Product Change Notice (PCN)

件名: RA2E1 製品 14×14 mm 64pin LQFP テープ&リール包装部材変更のご案内

発行日: 5/10/2024

対象: RA2E1 パッケージサイズ 14×14mm 64pin LQFP

仕様相違点詳細(1)

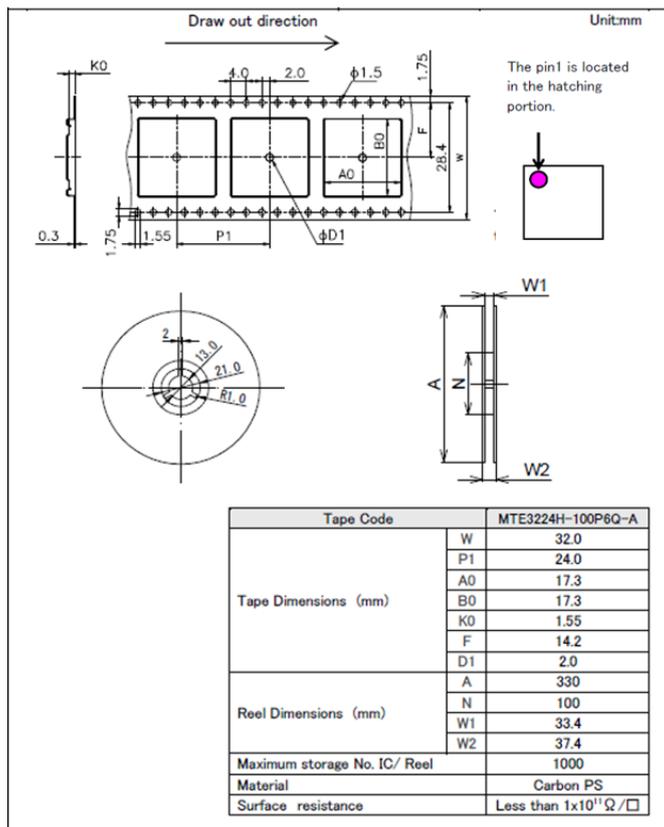
14mm x 14mm LQFP テープ&リール 包装部材の詳細比較

包装材	項目	変更前	変更後
キャリアテープ	品名	MTE3224H-100P6Q-A	E2424Q14RA
	送り穴	両穴	片穴
	テープ幅	32mm	24mm
	テープ厚	0.3mm	0.3mm
	ポケットサイズ	17.3x17.3	16.5x16.5
	ポケット深さ	1.55mm	1.4mm
	ポケット間ピッチ	24mm	24mm
	材質	PS	PS
リール	リール径	330mm	330mm
	コア径	100mm	100mm
	リール幅	32mm用	24mm用
カバーテープ	幅	25.5mm	21.3mm

仕様相違点詳細(2)

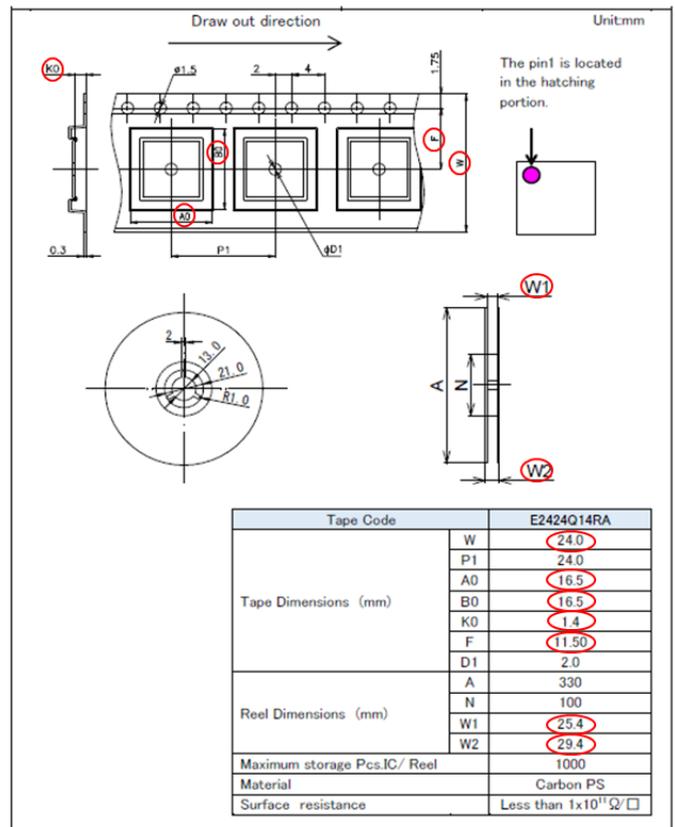
14mm x 14mm LQFP テープ&リール 包装部材の寸法比較

変更前 (W:32mm)

変更後 (W:24mm)
